電子式電力量計 M2PM シリーズ 名板仕様変更のお知らせ

扱	A	日付	2018年5月	件名	電子式電力量計 M2PM シリーズ 名板仕様変更のお知らせ
整理番号	山-1328	三菱電機(株)福山製作所

変更前	変更後
	<p>赤帯追加(単相3線式電力量計のみ)</p>

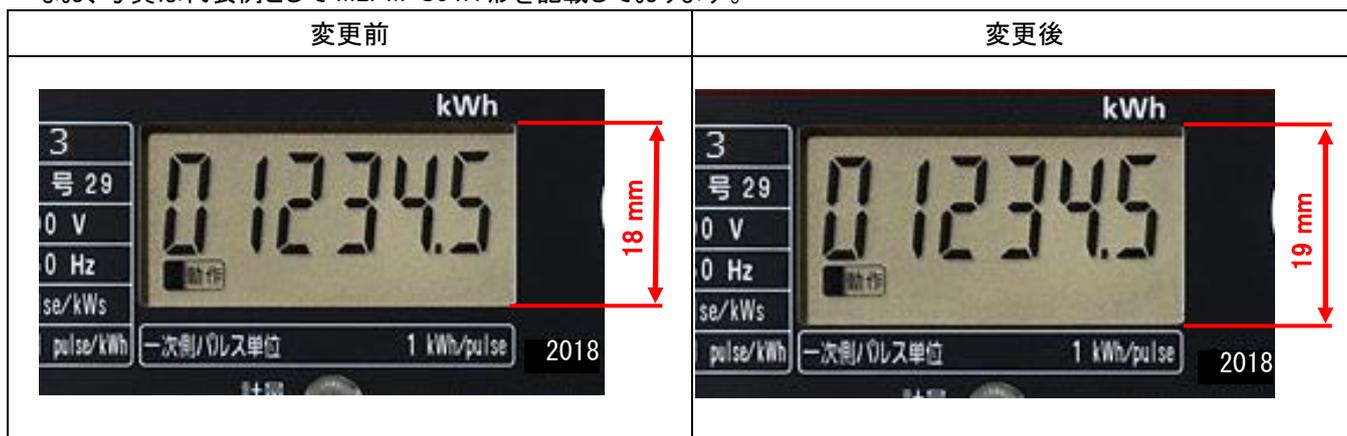
名板の仕様を下図のとおり変更いたします。

単相3線式電力量計の相線式表示部を赤帯表示とします。

单相 3 線式電力量計と三相 3 線式電力量計の区別を明確にするため。
